## SUMÁRIO - IMPLANTAÇÃO DOS MÓDULOS RAPELD

2º RELATÓRIO CONSOLIDAÇÃO DE ANDAMENTO DO PBA E DO ATENDIMENTO  
DE CONDICIONANTES

**NOTA TÉCNICA Nº 34  
IMPLANTAÇÃO DOS MODULOS RAPELD  
(DE 14 DE JUNHO DE 2012)**

**NOTA TÉCNICA nº 65/2012**

Figura 1 - Desenho esquemático da localização anterior do Módulo 01 e atual proposição.

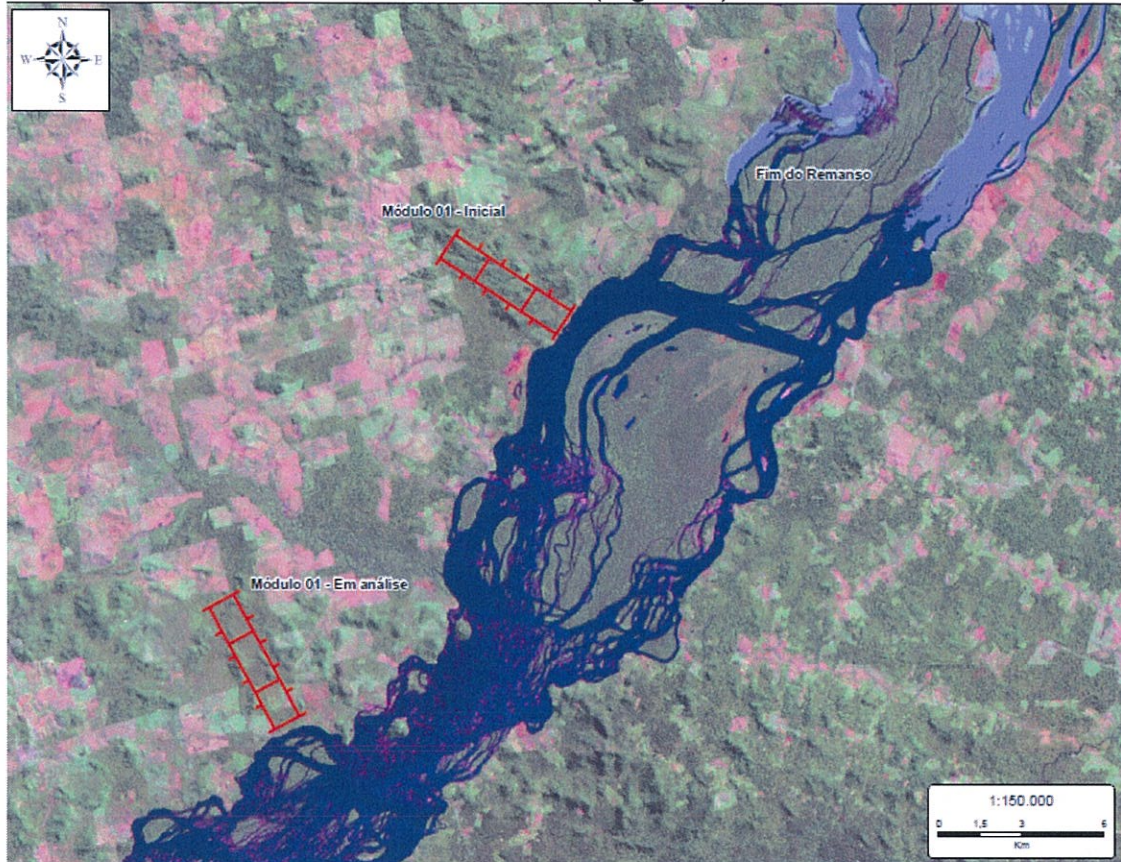
Analisando-se a Figura 1 da Nota Técnica, observa-se que existe uma área próxima a um córrego que seria uma possível área a ser considerada como alocação do módulo 1, esta área está mais distante que o “módulo 1 inicial,” porém mais próxima ao “módulo 01 em análise”, devendo esta área ser considerada no rol de alternativas locacionais.

Com base na análise deste Parecer, não há justificativa relevante quanto à desconsideração ou não implantação do módulo 1 do RAPELD, visto que, segundo mapa apresentado, existem ainda alternativas locacionais a serem aventadas. Além de que este quesito foi exaustivamente questionado e pacificado à época das discussões do Programas Básicos Ambientais.
